11月7日、「急に寒くなったね」って声も飛び交う火曜の夜、下呂庁舎3階の会議室で14回めの南飛騨総合健康アリーナ(仮称)ワークショップWSを行ないました。参加者は、事務局スタッフもあわせて32名でした。いつものようにおさらいをしたあと、設計チームから最終設計案の説明。その後、実は気になってたけど今まで言えなかった「こうした方がいいのでは?」など、ひとりひとりの本音を「気になるカード」に記入。これをもとに、みんなで話し合いました。詳細まで踏み込みつつある設計案に対して、「寒さ対策は本当に大丈夫?」「清掃はできるの?」「音響や設備は?」と、熱のこもった真剣トークを展開。予定も大幅に延長して、充実した会になりました。

みんなの思いはカタチになっているかな? WS14 全体トーク 最終設計案を徹底解剖!

第15回 南飛騨総合健康アリーナ(仮称)ワークショップ
WS15 広報宣伝計画&施設管理計画
いつ、どんな広報宣伝をしたらいいかを考えよう!また開館時間や利用料金など...利用しやすい管理運営ルールも検討しよう
11月24日(金)7時00分~(予定)
集合:下呂市民会館 2階 大会議室

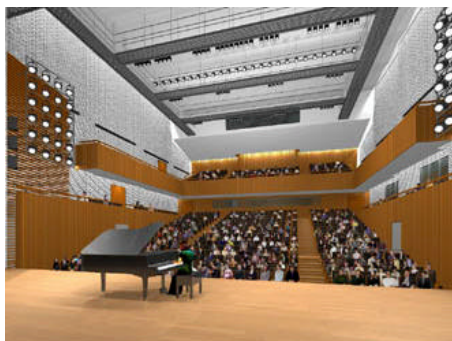
Q:木が多く使われていますが、雨ざらしになって、汚れやすそう。後のメンテナンスが大変では?

A:10年に1度ぐらい、防腐処理などのメンテナンスは必要になります
